**PERÚ**Ministerio
de Energía y MinasViceministerio
de MinasDirección
General de Asuntos
Ambientales Mineros

INFORME N° 091 -2012-MEM-AAM/SDC/ABR

Asunto : Segunda Modificación del Plan de Cierre de Minas de la unidad minera "Parcoy" de Consorcio Minero Horizonte S.A.

Cobertura Tipo I

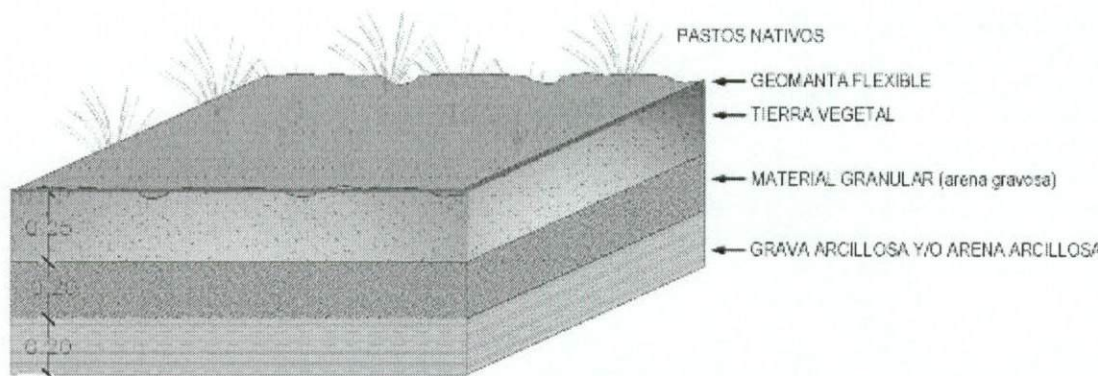
Estabilidad Geoquímica: Para el caso de la plataforma, se aplicará el siguiente sistema de cobertura **Tipo I:** Una capa de material nivelante (relaves), geotextil de separación, luego una geomalla biaxial, seguido de una capa de grava arcillosa o arena arcillosa (0.20 m de espesor), encima material granular (arena gravosa para la capa drenante de 0.20 m y en la parte superior un material de tierra de cultivo o top soil un espesor de 0.25m. y revegetación con pastos nativos de la zona, a fin de controlar los procesos erosivos.

Para el caso de talud, se aplicará cobertura **Tipo II:** Una capa de grava arcillosa y/o arena arcillosa de 0.20 m de espesor, luego un material granular (arena gravosa) para la capa drenante de 0.20 m, la parte superior un material de cubierta vegetal de 0.25 m de espesor y una geomanta flexible contra la erosión. Finalmente revegetación con pastos nativos de la zona. Los tipos de cobertura se muestra más abajo:
